SOPRINTENDENZA SPECIALE PER IL PIANO NAZIONALE  
DI RIPRESA E RESILIENZA

[ID: 10447] **CELENZA VALFORTORE (FG) – CARLANTINO (FG): Progetto per la realizzazione di un impianto eolico costituito da 17 aerogeneratori, dei quali 13 di potenza pari a 6 MW e 4 di potenza pari a 5 MW, per una potenza complessiva di 98 MW, da realizzarsi nei comuni di Celenza Valfortore (FG) e Carlantino (FG), con opere di connessione alla RTN e sistema di accumulo da 30 MW ricadenti anche nei comuni di Casalnuovo Monterotaro (FG), Casalvecchio di Puglia (FG) e Torremaggiore (FG).**

Richiesta di integrazioni.

*In arancio le turbine di progetto, in viola la fascia di rispetto di 3000 m dai beni di cui al D.Lgs. 199/2021 (in rosso) - Elaborazione SABAP- FG*

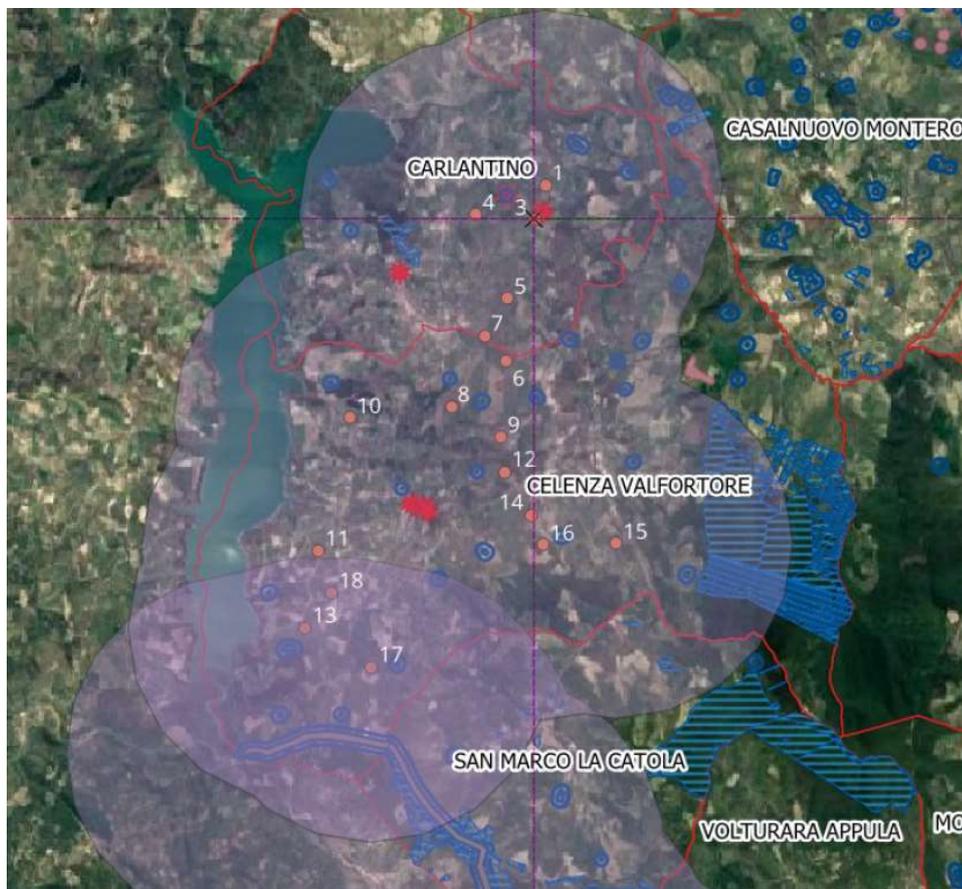
3. Una Tavola nella quale siano rappresentati, oltre all'impianto in esame i beni culturali ai sensi della Parte II del D. lgs. 42 del 2004 ed eventuali beni paesaggistici ex art. 136 del medesimo decreto legislativo, presenti entro l'ambito distanziale previsto dall'art. 20, co.8 lett. c-*quater*, del D. lgs. 199 del 2021, al fine di verificare la localizzazione degli aerogeneratori proposti rispetto alle aree

dichiarate idonee dallo stesso decreto legislativo. Da una prima analisi della Soprintendenza ABAP di Foggia, gli aerogeneratori di progetto sono ricompresi nella fascia di rispetto di alcuni beni culturali di cui alla Parte II del D. lgs. 42 del 2004 (v. immagine sotto riportata). Nella tavola i beni culturali individuati dovranno essere anche identificati.
